**A) Flächennutzungsplan Stuttgart, Änderung Nr. 67 – Klingenäcker im Stadtbezirk Stuttgart-Münster – Parallelverfahren gemäß § 8 Abs. 3 BauGB**

**B) Bebauungsplan mit Satzung über örtliche Bauvorschriften Feuerwehrhaus Münster (Mün 41) im Stadtbezirk Stuttgart-Münster**

**- Frühzeitige Beteiligung der Behörden und sonstigen Träger öffentlicher Belange gem. § 4 Abs. 1 BauGB**

Anlagen:  
Lageplan Fließweg mit Legende

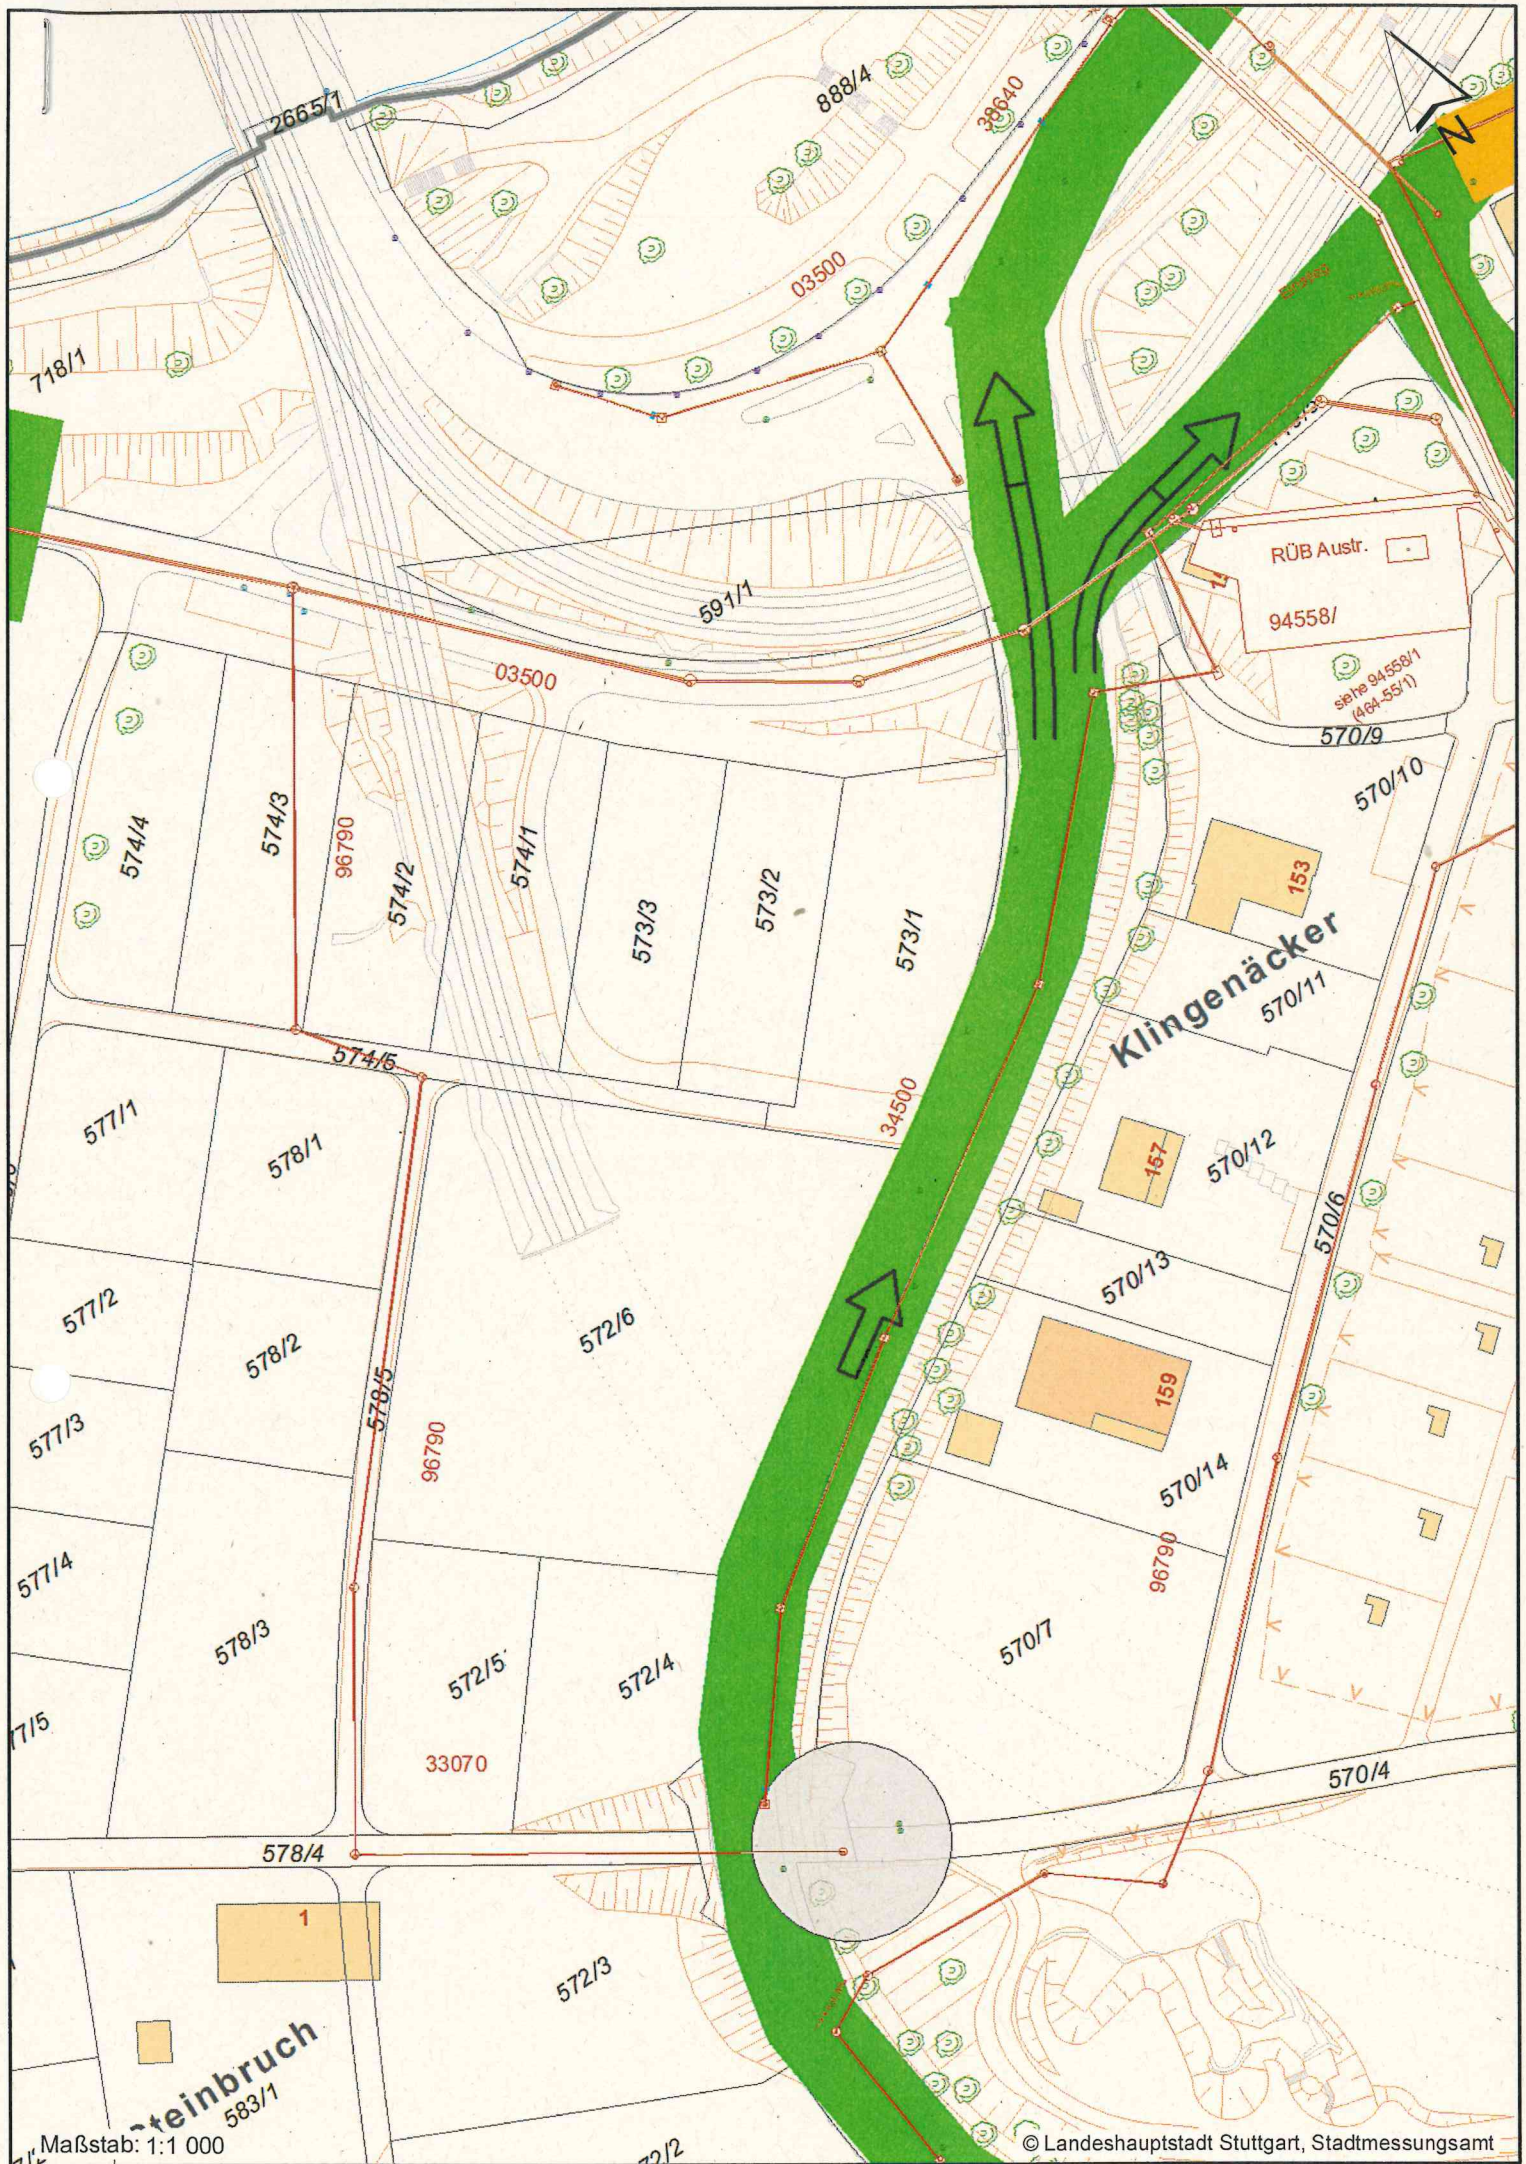
Generell sind die neuen Baumstandorte so zu planen, dass die öffentlichen Entwässerungsanlagen in ihrem Bestand und ihrer Zugänglichkeit nicht beeinträchtigt werden. Die Löwentorstraße weist einen Fließweg (siehe Anlagen) mit moderater Überflutungsgefährdung auf. Im Hinblick auf den vorsorgenden Überflutungs- bzw. Objektschutz gegen seltene Extremniederschläge empfehlen wir zur Schadensbegrenzung konstruktive Schutzmaßnahmen. Hier liegt es vor allem in der Verantwortung der Grundstückseigentümer sich gegen Überflutungen und die damit verbundenen Schäden zu schützen.
